Informe: EIC-Lanamme-INF-0850-2024

INFORME DE ASESORÍA TÉCNICA

EVALUACIÓN DE LAS RUTAS ALTERNAS, ASPECTOS DE SEGURIDAD VIAL Y CONTROL TEMPORAL DEL TRÁNSITO POR LA CONSTRUCCIÓN DE UNA ALCANTARILLA DE CUADRO EN SALITRILLOS DE ASERRÍ SOBRE EL CAMINO 1-06-0129

Mapa de la Ruta Alternativa n.º 1: Camino Palo Alto - RVC n.º 1-06-0032.

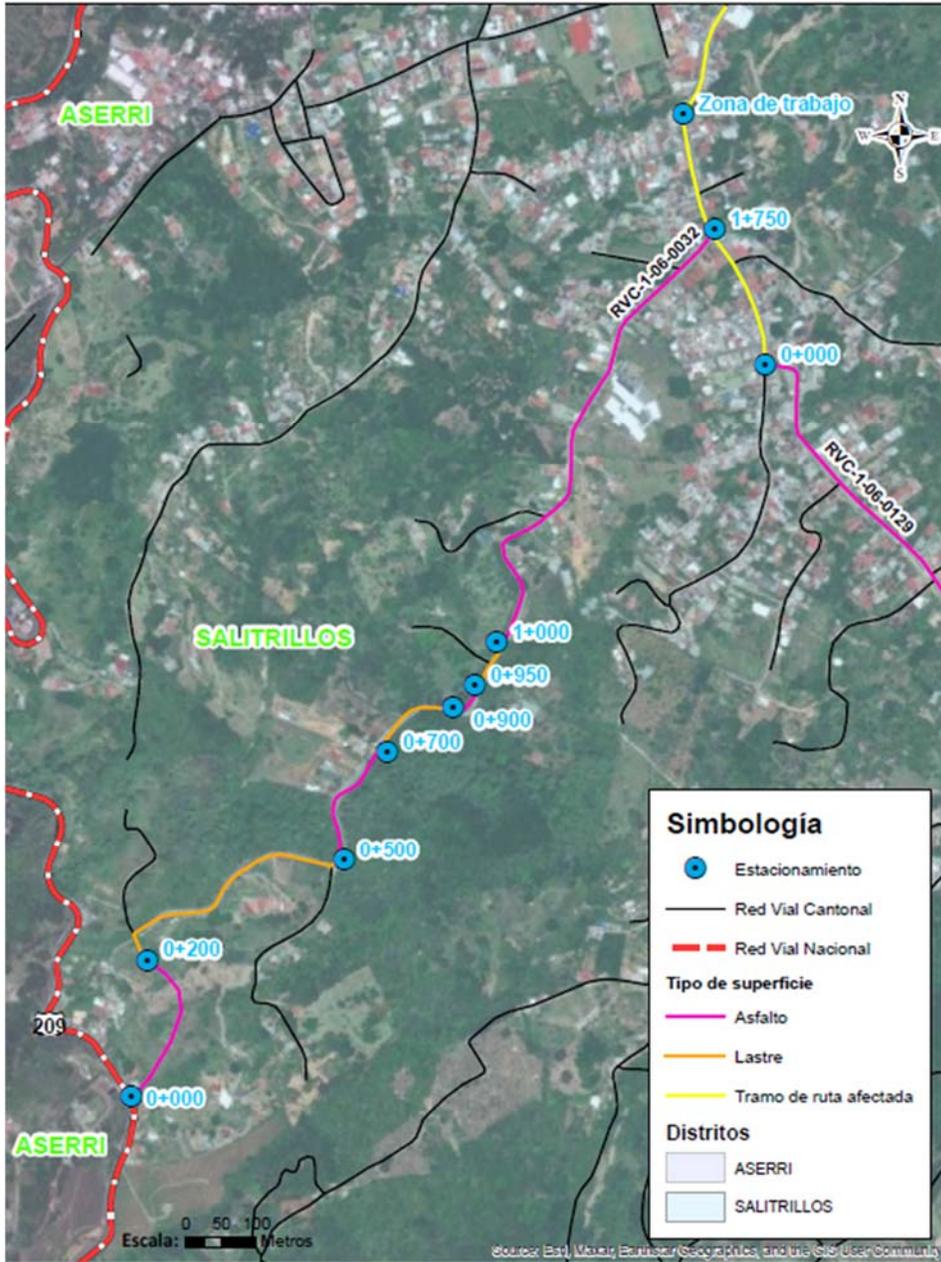
Esta ruta está compuesta por un total de 7 secciones, de las cuales 4 presentan una superficie de ruedo asfaltada y los 3 restantes una superficie de ruedo en lastre (Ver Figura 5.2). Las longitudes de cada sección se resumen en la siguiente Tabla 5.1.

De la tabla anterior, se resume que del total de los 1750 m que comprende la ruta alterna n.º 1, 1200 m tienen una superficie de ruedo con carpeta asfáltica y los restantes 550 m son en superficie en lastre.

Ejemplo de una sección asfaltada de la Ruta Alterna n.º 1. (RVC 1-06-0032)

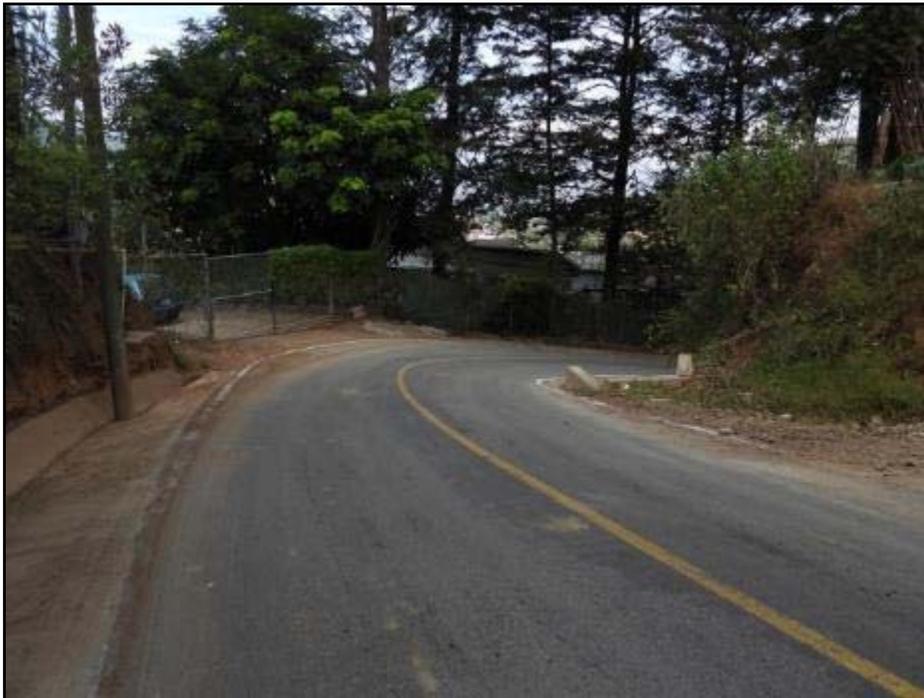
Las secciones con superficie de ruedo asfáltica están en muy buenas condiciones, no presentan irregularidades como deformaciones o huecos (Ver Figura 5.3); esto a excepción de la primera sección cerca con el cruce con la Ruta Nacional 209, donde las condiciones no son óptimas, pero por el momento no presentan daños superficiales importantes (huecos).

Mapa de la Ruta Alternativa n.º 2: Continuación de la RVC 1-06-0129 hacia cruce con la RN 304

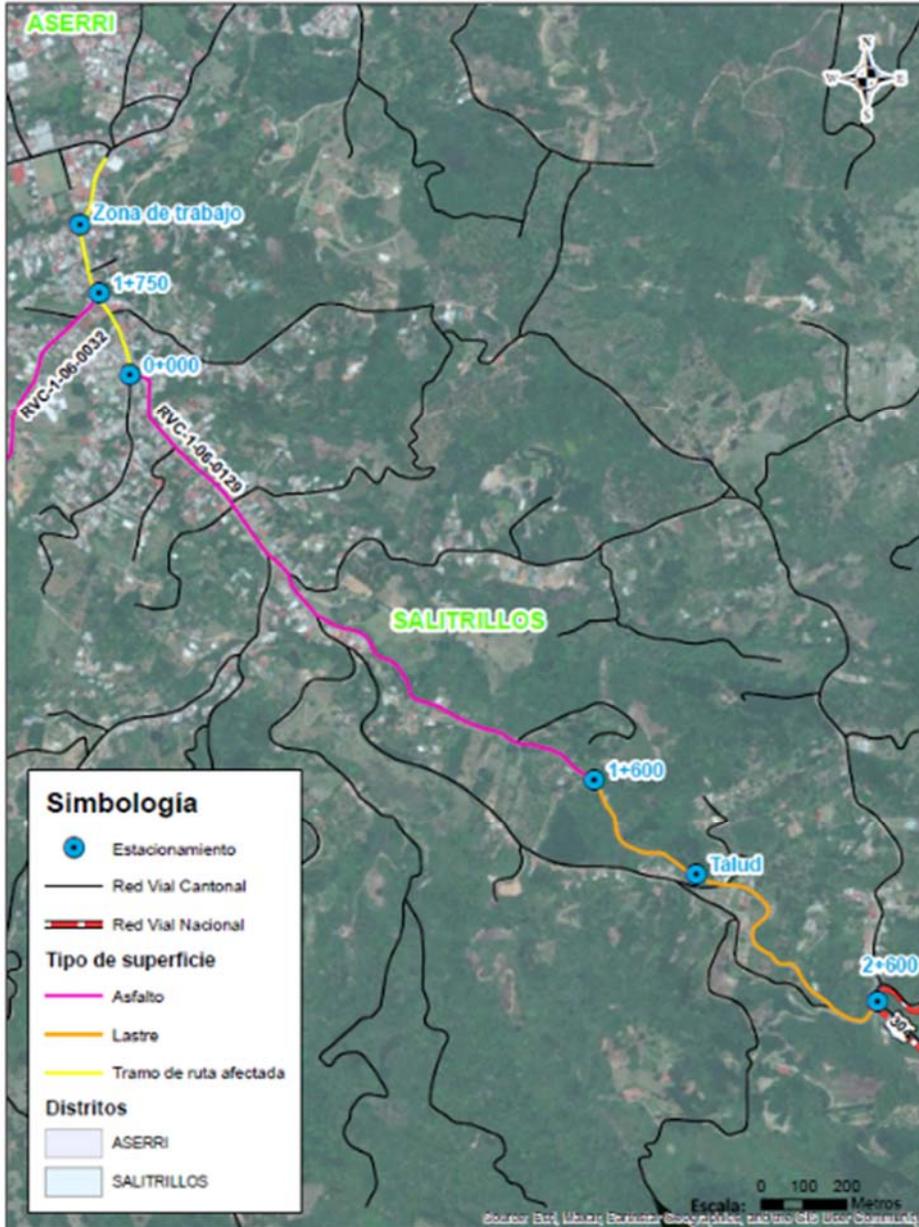
Al igual que la anterior ruta alterna, esta se compone de secciones con superficies de ruedo asfaltada y en lastre (Ver Figura 5.11). Las tipologías y longitudes de cada sección se resumen en la siguiente Tabla 5.2.

Esta ruta no cuenta con restricciones para vehículos de más de 15 toneladas, sin embargo, presente pendientes que podrían generar inconvenientes según el tipo de vehículo y las condiciones climáticas. Parte de la ruta también es en lastre y en algunos tramos con una sección transversal de calzada vehicular muy angosta. Algunas de estas deficiencias podrían generar problemas de transitabilidad, sin embargo, en el oficio MA-UTGV-163-2024 se indica que “sobre el tema de seguridad para vehículos livianos el sector de Jericó es completamente para cualquier tipo de vehículo”.
